Parecer Técnico SEI-GDF n.º 20/2019 -
SEDUH/SUPLAN/COPLU/DIURB

PARECER TÉCNICO - CPA/EIV

Assunto: Análise da **2ª versão** do Estudo Prévio de Impacto de Vizinhança - EIV, relativo ao empreendimento denominado "**POE 668**", Rua Copaíba - Águas Claras (RA XX).

Imagem 2: Medidas de requalificação do espaço pública propostas no EIV e pela CPA/EIV.

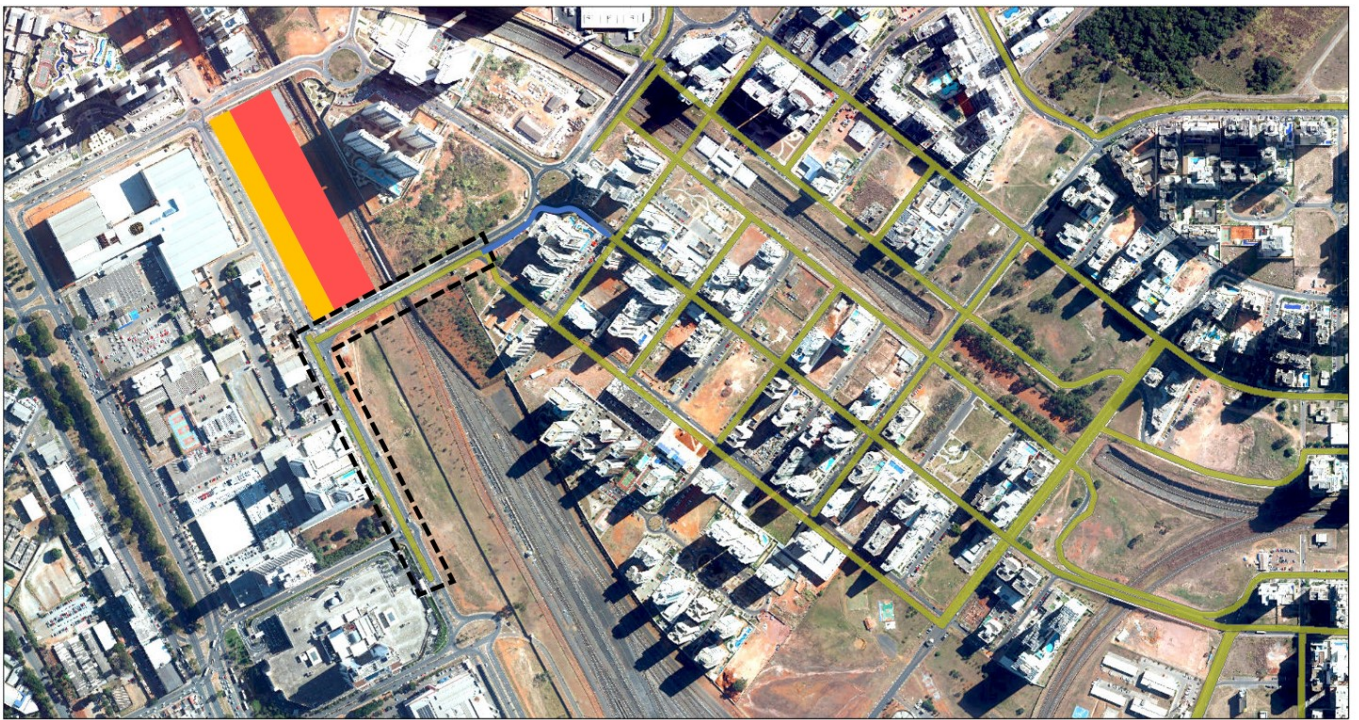
A imagem abaixo compreende a abrangência de algumas das medidas propostas, cuja locação é mais facilmente estabelecida sem a necessidade de consultas prévias às concessionárias:
